# 川内原子力発電所 1号炉及び 2号炉 玄海原子力発電所 3号炉及び 4号炉

## 審査資料の品質確保について (コメント回答)

2023年3月28日  
九州電力株式会社

## 第1126回審査会合におけるコメント

# 参考 1 : 事象No. 1の誤りの内容

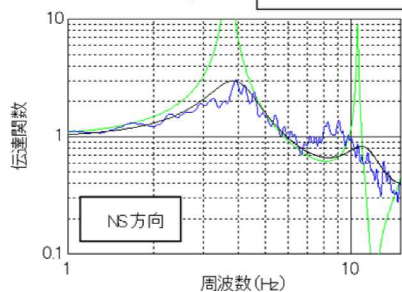
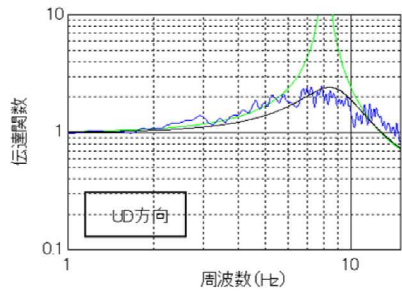
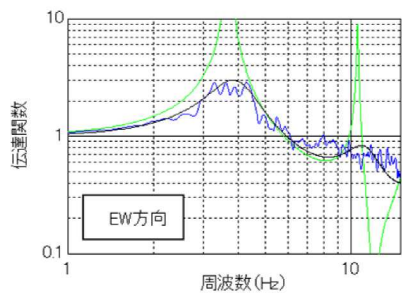
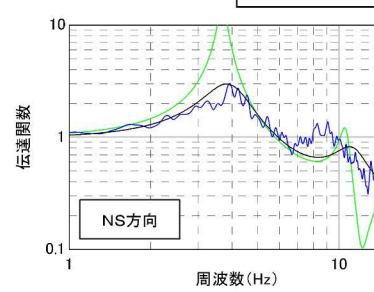
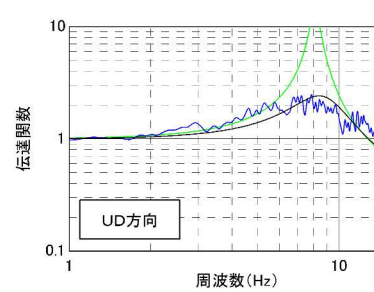
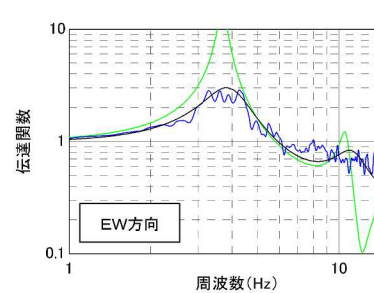
○データの取り違い：既存の伝達関数の図面の軸を変更する際、 $Q=12.5$ のデータを掲載すべきところ、誤って $Q=100$ のデータを用いて掲載した。

誤  
( $Q=100$ にて作図)

正  
( $Q=12.5$ にて作図)

# 参考2：事象No. 2の誤りの内容

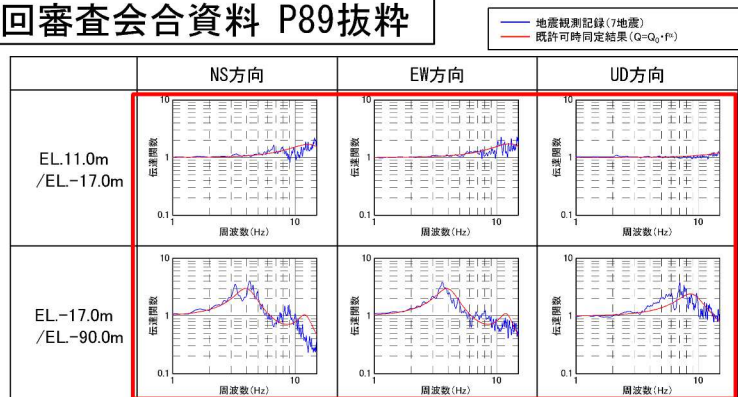
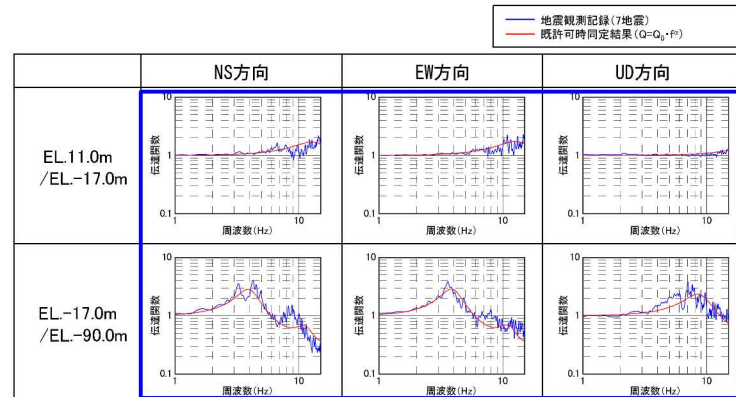
○データの取り違え：既存の伝達関数の図面の編集を行う際、既許可で説明した結果を掲載すべきところ、誤って既許可当時の検討段階の結果を用いて掲載した。

## 誤（既許可検討段階の同定結果）

## 正（既許可で説明した同定結果）
